Znak sprawy: GKM.271.14.2023

**WYJAŚNIENIA I ZMIANY TREŚCI  
SPECYFIKACJI WARUNKÓW ZAMÓWIENIA  
ORAZ PRZEDŁUŻENIE TERMINU SKŁADANIA OFERT**

dotyczy: postępowania prowadzonego w trybie przetargu nieograniczonego na podstawie art.132 ustawy Prawo zamówień publicznych na modernizację oświetlenia ulicznego na terenie Miasta Brańsk

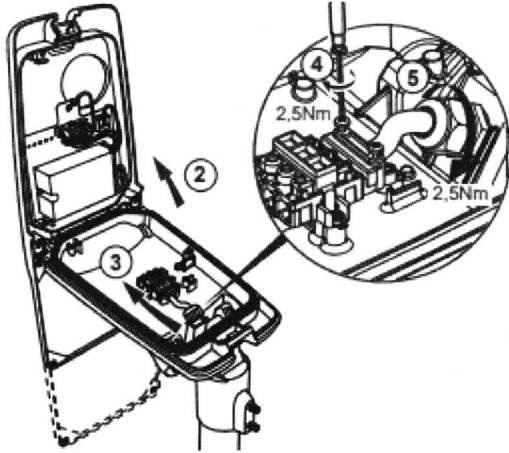
2. *Wykonawca twierdzi, że w załączniku nr 2 do SWZ – dokumentacja projektowa, w pkt. 10, w tabeli opraw oświetleniowych pkt. 4 tabeli „System serwisowy” Zamawiający opisał budowę oprawy w następujący sposób:  
„Oprawa musi umożliwiać bezpieczny i szybki demontaż oraz montaż korpusu oprawy wraz z zasilaczem i układem optycznym bez konieczności zdejmowania oprawy ze słupa. Oprawa musi składać się z dwóch części: – podstawy wraz z uchwytem do słupa/wysięgnika. W podstawie musi znajdować się kostka zasilająca zasilania sieciowego 230V oraz rozłącznik umożliwiający automatyczne odłączenie zasilania oprawy w przypadku jej otwarcia - korpusu oprawy wraz z zasilaczem i układem*

optycznym. Przy demontażu korpusu nie dopuszcza się odłączenia przewodu zasilającego 230V od kostki zasilającej.”.  
Poglądowo Zamawiający wymaga zastosowania oprawy o poniższej budowie:

Wykonawca pyta, czym kieruje się Zamawiający wymagając tak szczególnej budowy oprawy. Konstrukcja tego typu jest rozwiązaniem niszowym.

### **Zamawiający dopuszcza rozwiązanie zaproponowane przez Wykonawcę.**

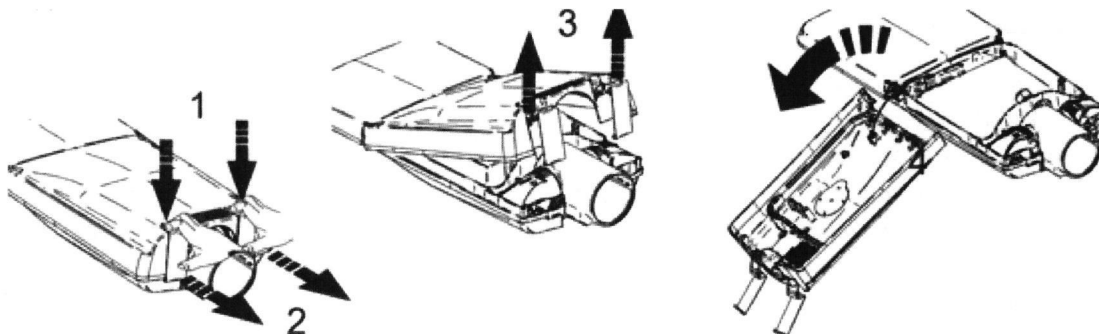
Wymaganie oprawy o tak specyficznej budowie w opinii Wykonawcy nie ma uzasadnienia lepszego i szybszego serwisu. W praktyce nie stosuje się serwisowania opraw „na słupie”. Wykwalifikowany serwisant demontuje uszkodzoną oprawę i naprawia ją w warunkach warsztatowych.

Najbardziej popularne i najczęściej stosowane konstrukcje opraw produkowane przez zdecydowaną większość światowych producentów charakteryzują się poniższą budową:

Takie oprawy zbudowane są dokładnie z tych samych komponentów (zasilacz, panel LED, układ optyczny, zabezpieczenie przeciwprzepięciowe, rozłącznik umożliwiający automatyczne odłączenie zasilania, kostka zasilania sieciowego 230V, uchwyt montażowy do słupa/wysięgnika). Oprawy te spełniają dokładnie tą samą funkcjonalność – czyli emitują światło. Mogą być wyposażone również w stosowne gniazda do montażu sterowników systemu sterowania. Pod względem funkcjonalnym nie różnią się niczym od opraw opisanych w załączniku nr 2, natomiast nie mogą być zaproponowane przez oferentów w przedmiotowym postępowaniu przetargowym, ponieważ nie składają się z dwóch elementów i nie mają odłączanego modułu z zamontowanym układem zasilającym i optycznym.

Wykonawca pyta, jakie to wyjątkowe cechy posiadają oprawy wymienione w załączniku nr 2, że Zamawiający bezwzględnie wymaga tak specyficznej konstrukcji, jednocześnie eliminując z możliwości zaoferowania swoich produktów 90% światowych producentów opraw LED.

Wykonawca wnosi o dopuszczenie opraw z obudową jednoczęściową, z możliwością wymiany modułu LED w warunkach polowych bez użycia specjalistycznych narzędzi i bez wykonywania połączeń lutowanych. Moduł LED jest standaryzowaną częścią zamienną. Oprawy takie posiadają w ofercie praktycznie wszyscy producenci na rynku, tym samym pozwoli to zwiększyć konkurencyjność postępowania.
